产品开发设计变更请求

Design Change Request No.

25 045

JIM-493

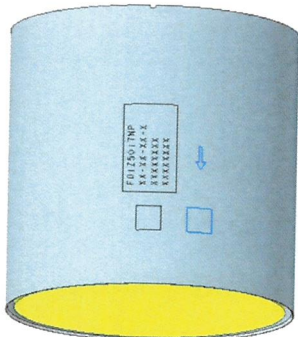
变更描述	零件号	零件名称	Project	样件阶段	变更来源
	F01Z51027K	PLATE	JIM-493	D	BOSCH/Customer
	变更后				
	变更前		 F01Z51027K		
	F01Z5101BP				
	F01Z5101BP				
	F01Z51027K				
变更原因	供应商请求混合器内隔板换成JP560量产产内隔板;				
风险点（影响）	无				
验证方法	无

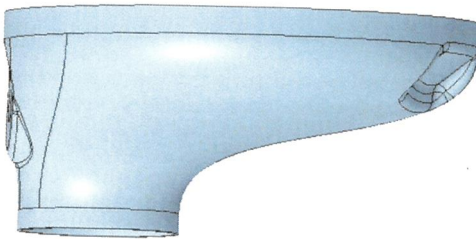
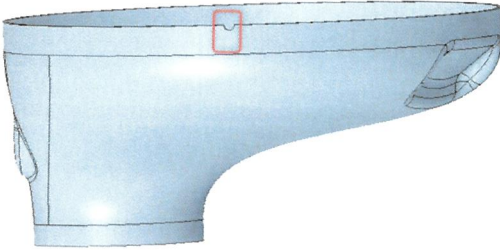
零件号	零件名称	Project	样件阶段	变更来源
F01Z5017W6-02	MIXER UNIT	JIM-493	D	BOSCH/Customer
变更前		变更后		
变更描述	 MIXER UNIT: F01Z5017W6-01 PLATE: F01Z5101BP DM flange:F01Z5102E0-00 DP SENSOR BOSS:F01Z510265-00  1.把压差座转到焊接总成上; 2.混合器组件图纸部分尺寸转移到焊接组件上;			
变更原因	1.根据供应商实际生产状态、把压差座转到焊接总成上; 2.根据供应商检具, 把混合器组件图纸上的部分尺寸转移到焊接组件上;			
风险点 (影响)	无			
验证方法	无

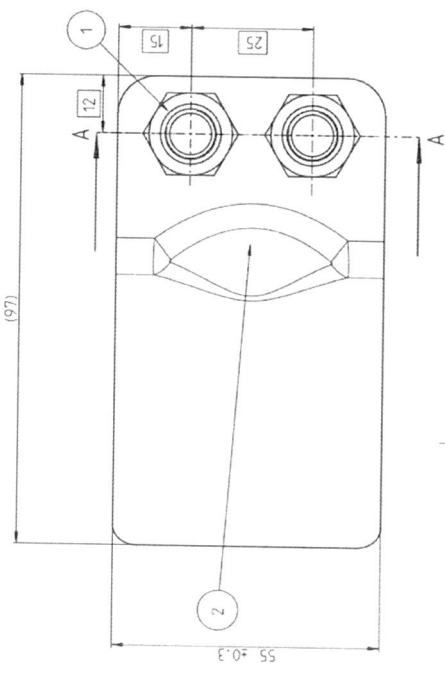
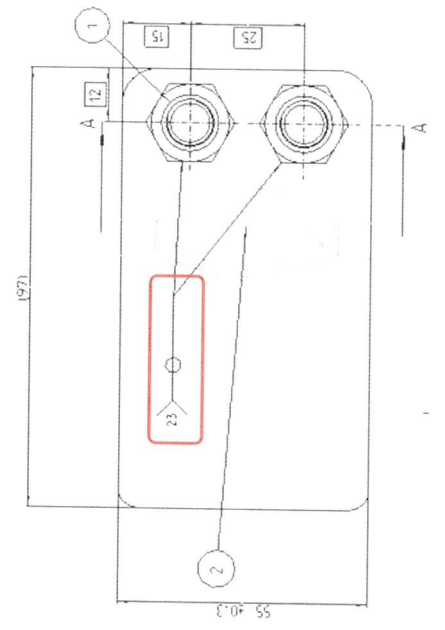
Substrate type	50PF	Substrate size	inch 6.77x7	Catalyst weight	kg 2.86	Back pressure	kPa 98.5	Acceleration Load	g 48.750MM/s	Substrate material	SiC	Substrate Strength	Mpa 1.7	Mat gap	mm 4	Gap Tolerance	mm ±0.5	Canning Process	Non-adi	Sleeve material	44T								
Substrate type	50PF																																	
Substrate size	inch 6.77x7																																	
Catalyst weight	kg 2.86																																	
Back pressure	kPa 98.5																																	
Acceleration Load	g 48.750MM/s																																	
Substrate material	SiC																																	
Substrate Strength	Mpa 1.7																																	
Mat gap	mm 4																																	
Gap Tolerance	mm ±0.5																																	
Canning Process	Non-adi																																	
Sleeve material	44T																																	
变更原因			DPF CANNING: F01Z5017NP-02 DPF MAT: F01Z5102EA-01						DPF CANNING: F01Z5017NP-03 DPF MAT: F01Z5102EA-02																									
风险点（影响）									1.采购确认量产衬垫为奇耐，DPF衬垫在原基础上减短5mm，避免露棉；2.衬垫改为居中放置；																									
验证方法									无																									
									无

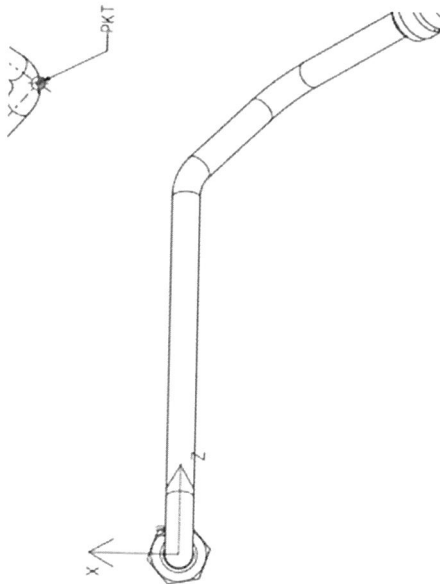
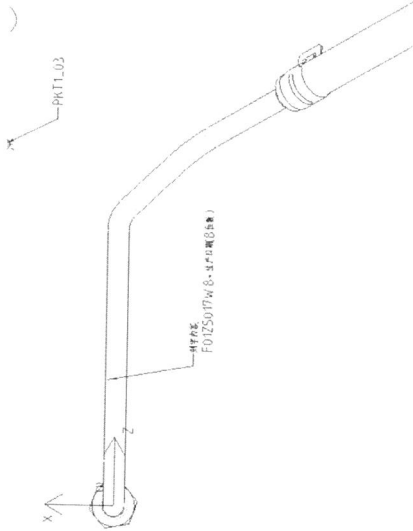
零件号		零件名称	Project	样件阶段	变更来源
F01Z51025W-03		DPF OUTLET CONE	JIM-493	D	BOSCH/Customer
		变更后			
变更描述					
	F01Z51025W-02		F01Z51025W-03		
	变更原因		供应商请求在DPF出气端锥上增加定位缺口；		
	风险点（影响）		无		
验证方法		无

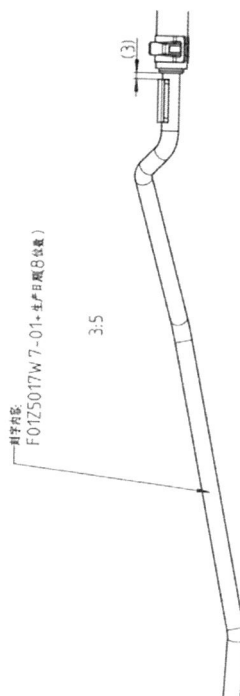
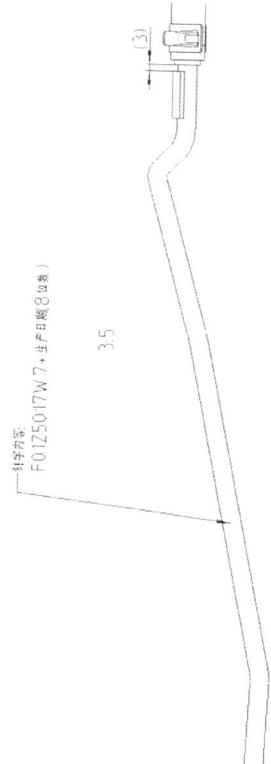
零件号	零件名称	Project	样件阶段	变更来源
	F01Z5017W5-05	DOC+SDPF WELDING	JIM-493	D	BOSCH/Customer
变更前					
变更描述					
	F01Z5017W5-04		F01Z5017W5-05		
	更新焊接组件图纸，尿素喷嘴角度改为位置度方便检具检测；				
	变更原因	无			
风险点（影响）	无				
验证方法	无

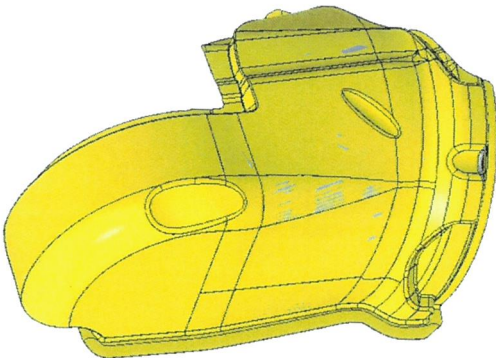
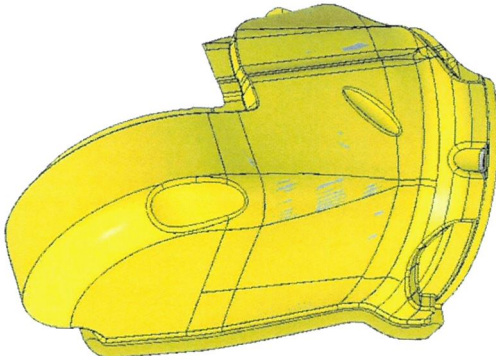
零件号	零件名称	Project	样件阶段	变更来源
F01Z5017W7-02	DP tube inlet	JIM-493	D	BOSCH/Customer
变更前		变更后		
变更描述	 制管内容: F01Z5017W7-01-生产日期(8位数字) 3:5 (3)  制管内容: F01Z5017W7-生产日期(8位数字) 3:5 (3)			
变更原因	F01Z5017W7-02			
风险点 (影响)	更改出气压产管刻字;			
验证方法	无			
	无

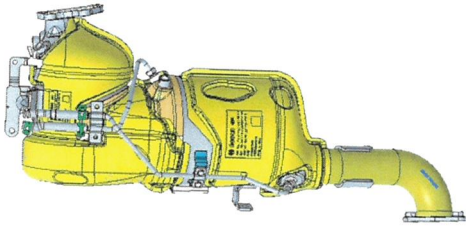
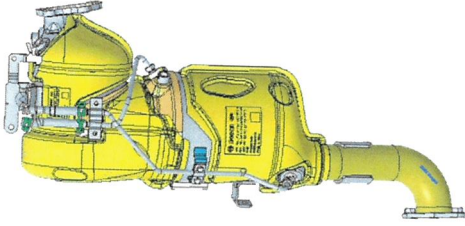
零件号		零件名称	Project	样件阶段	变更来源
See Below		MAT	JIM-493	D	BOSCH/Customer
		变更前	变更后		
变更描述	F01Z5102RG-02 F01Z5102RJ-02 F01Z5102RK-01 F01Z5102RL-01 F01Z5102RM-01 F01Z5102RN-01 F01Z5102RP-00 F01Z5102RR-01 F01Z5102RT-01 F01Z5102RU-00 F01Z5102RZ-01	F01Z5102RG-02 F01Z5102RJ-02 F01Z5102RK-01 F01Z5102RL-01 F01Z5102RM-01 F01Z5102RN-01 F01Z5102RP-00 F01Z5102RR-01 F01Z5102RT-01 F01Z5102RU-00 F01Z5102RZ-01			
变更原因	保温棉图纸按照最终适配更新图纸;				
风险点（影响）					
验证方法	无				
无

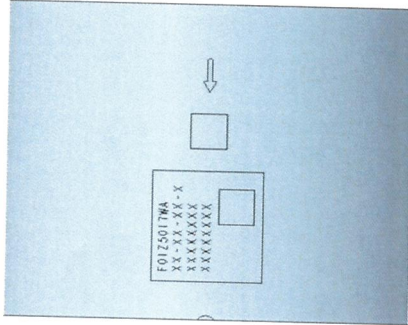
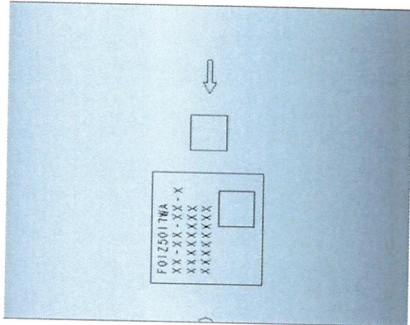
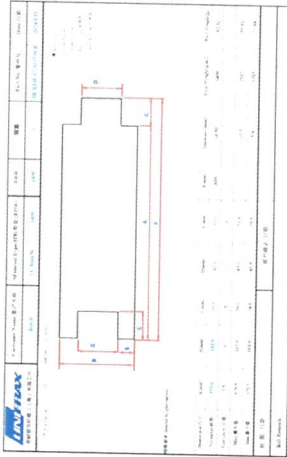
零件号	零件名称	Project	样件阶段	变更来源
	See Below	INSULATION	JIM-493	D	BOSCH/Customer
变更前					
变更描述	变更后				
变更原因					
风险点 (影响)	样件图号更新后, 保温刻字信息随之更改;				
验证方法	无				
	无

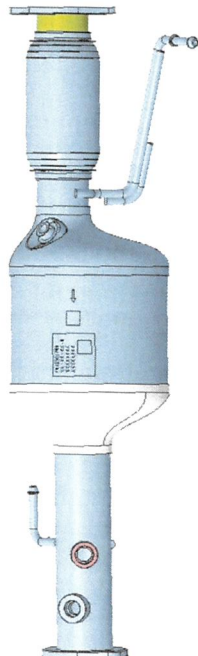
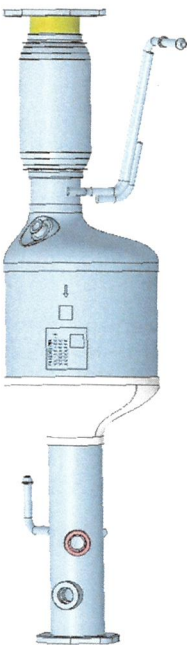
零件号	零件名称	Project	样件阶段	变更来源
	F01ZH003FU-00	DOC+SDPF UNIT	JIM-493	D	BOSCH/Customer
变更描述	变更前				
	F01ZH003FU-06				变更后
变更原因	上述更新后, DOC+SDPF总成随之更改;				
风险点 (影响)	无				
验证方法	无

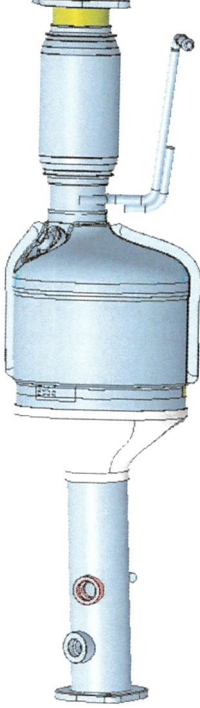
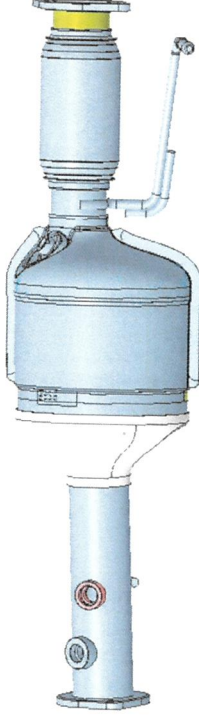
Substrate type	SCR	Substrate size	6.77x5	catalyst weight	kg 1.59	back pressure	kPa 5	Acceleration Load	g 20	Substrate material	Condienite	Substrate Strength	Mpa 1	Mat gap	mm 3.5	Gap tolerance	mm ±0.5	Canning Process	Non-G30	Sleeve material	4.4.1					SCR CANNING: F01Z5017WA-02 SCR MAT: F01Z5102EB-00		SCR CANNING: F01Z5017WA-03 SCR MAT: F01Z5102EB-01	
	Substrate type	SCR																																
	Substrate size	6.77x5																																
catalyst weight	kg 1.59																																	
back pressure	kPa 5																																	
Acceleration Load	g 20																																	
Substrate material	Condienite																																	
Substrate Strength	Mpa 1																																	
Mat gap	mm 3.5																																	
Gap tolerance	mm ±0.5																																	
Canning Process	Non-G30																																	
Sleeve material	4.4.1																																	
变更原因	采购确认量产衬垫为奇耐, SCR衬垫图纸更改为原图纸, SCR衬垫图纸更改为原图纸, 衬垫更改后SCR封装随之更改;																																	
风险点 (影响)	无																																	
验证方法	无
